Meddelande om produktsäkerhet Korrigerande åtgärder

DEWALT DHS780 - 305mm geringssåg

DHS780 BAKSKYDDSKOMPONENT PLACERING OCH IDENTIFIERING

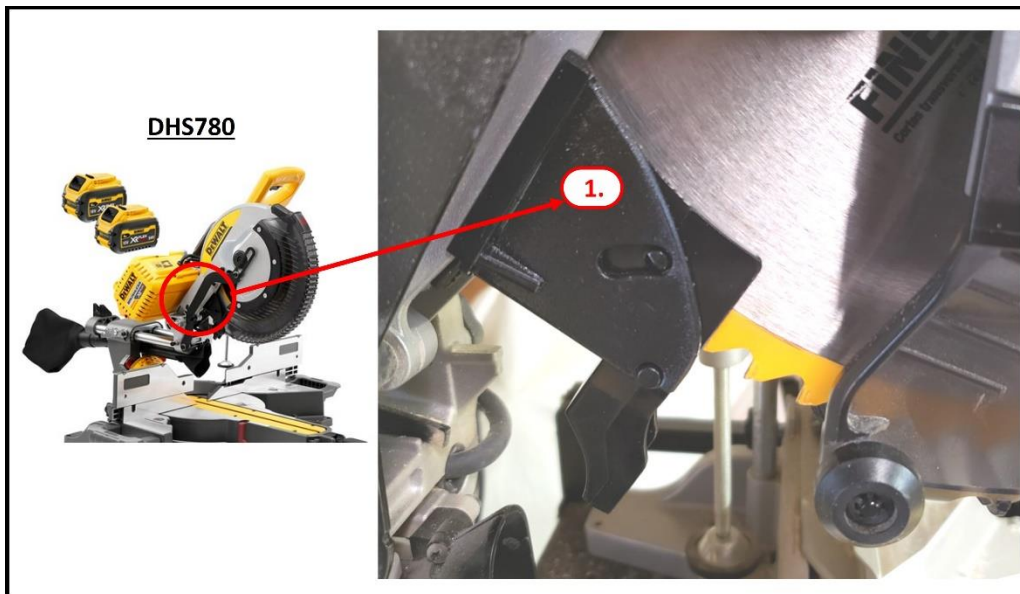
Vad är problemet? Det bakre skyddet kan gå sönder eller lossna och få kontakt. Om det bakre skyddet kommer i kontakt med sågbladet, fragment kan kastas från ett roterande blad som kommer i kontakt med användaren eller åskådare och orsaka skada.

BAKSKYDD

Åtgärder: Sluta använda geringssågen, kontrollera modell, typnummer och datumkod mot uppgifterna ovan. Om din produkt påverkas, kontakta DEWALTs kundtjänst för att få ett kostnadsfritt reparationspaket.

Reparationsseten innehåller ett nytt bakskydd och dammavvisare, två nya fästskruvar och instruktioner. Originalsågbladsnyckeln som medföljer sågen, som används för att byta sågblad, har ett T30 Torx-huvud och kan användas för att ta bort de gamla skruvarna och byta ut de nya skruvarna.
